Drucksache Nr. RR 32/2020

TOP 10 **28. Änderung des Regionalplanes für den
Regierungsbezirk Köln, Teilabschnitt Region Köln,
Darstellung der Deponie Erftstadt-Erp, Stadt
Erftstadt**

Hier: Erneute Auslegung

Planausschnitt Regionalplan Köln, Teilabschnitt Region Köln - Blatt 5306

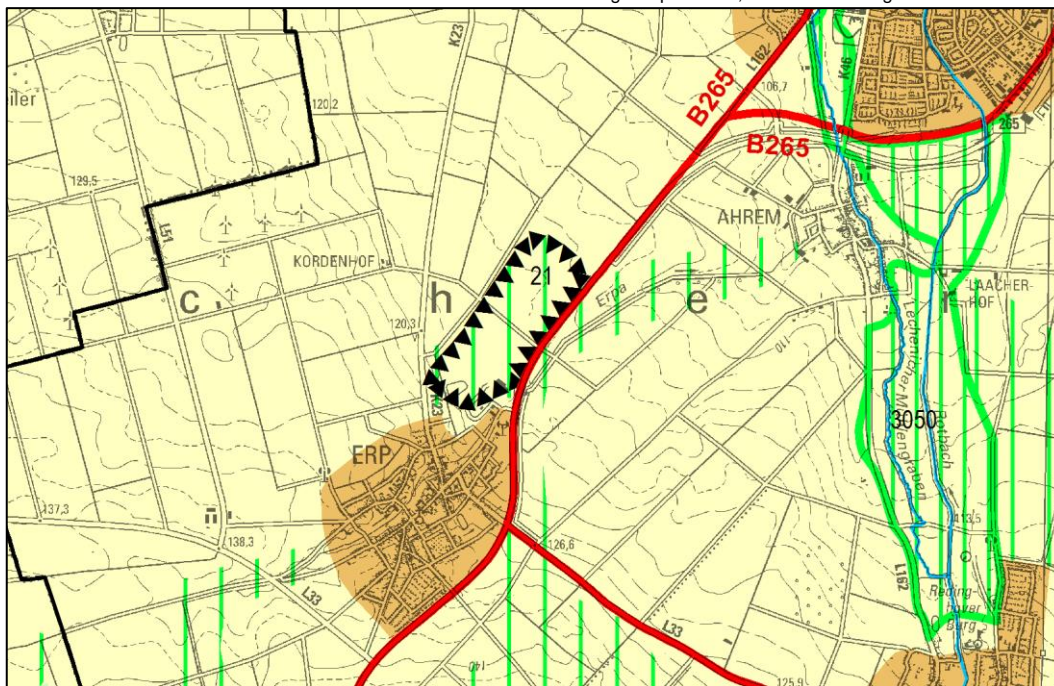
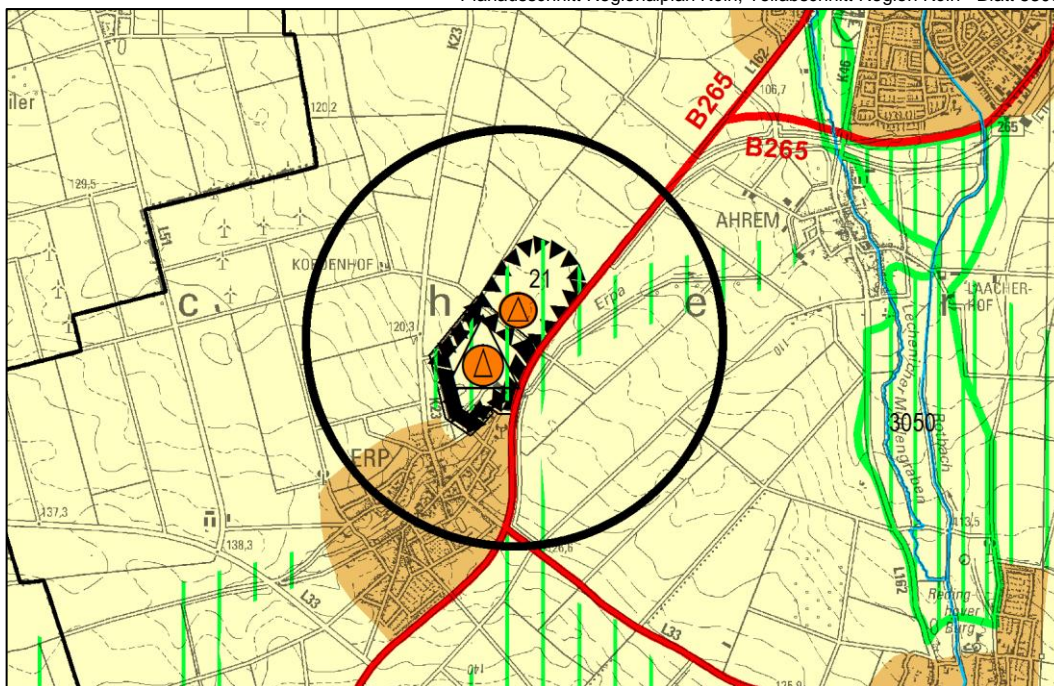
In Kapitel D.2.3 'Abfalldeponien' des bekannt gemachten Regionalplanes Köln, Teilabschnitt Region Köln wird ein neues Ziel eingefügt. (Ziel 2)

Die Tabelle in Erläuterung (3) wird um die Deponie Erfstadt-Erp am Standort Erfstadt ergänzt.

Planausschnitt Regionalplan Köln, Teilabschnitt Region Köln - Blatt 5306

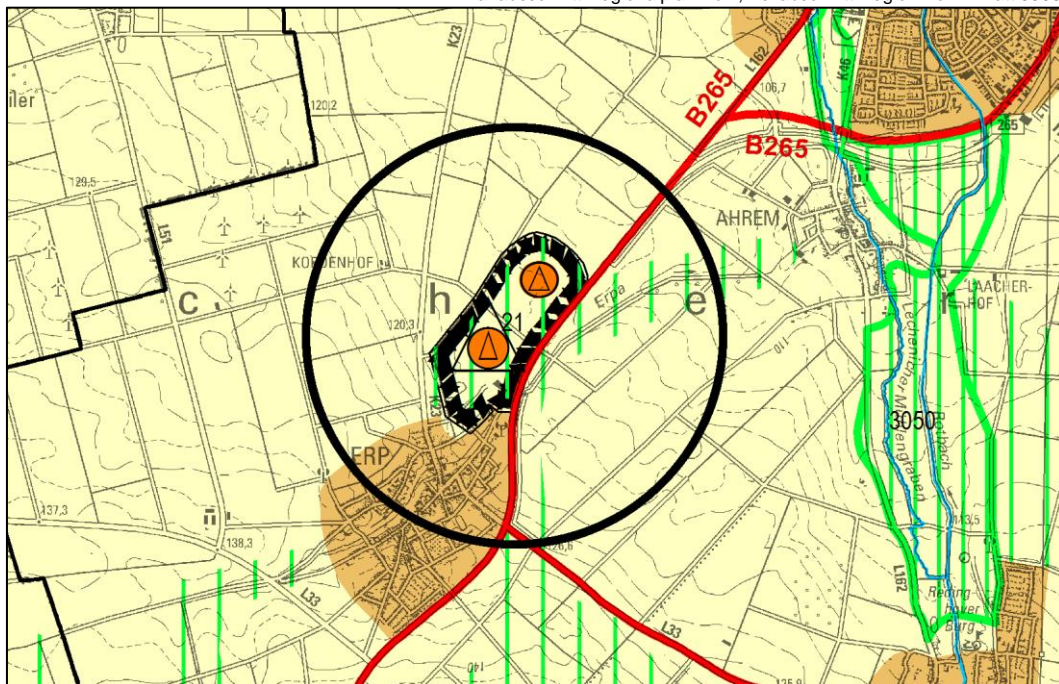
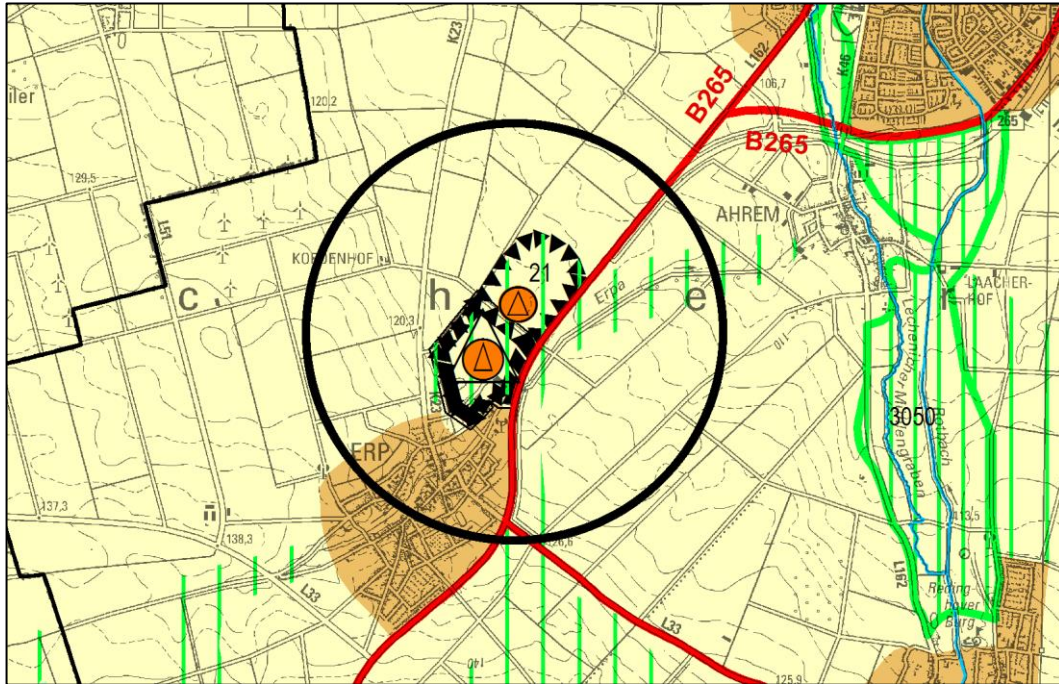
Um dem vorsorgenden regionalplanerischen Trinkwasserschutz Rechnung zu tragen, wurde der ursprüngliche Planentwurf insofern abgeändert, dass die Deponiebereichsfestlegung um die nördliche Erweiterungsfläche reduziert und ausschließlich der südliche Bereich als Deponiestandort festgelegt wurde. Dieser Ausgleichsvorschlag wird von der Oberen Wasserbehörde (Dezernat 54) unter dem Aspekt des vorsorgenden Trinkwasserschutzes mitgetragen. Der Planentwurf wurde entsprechend geändert.
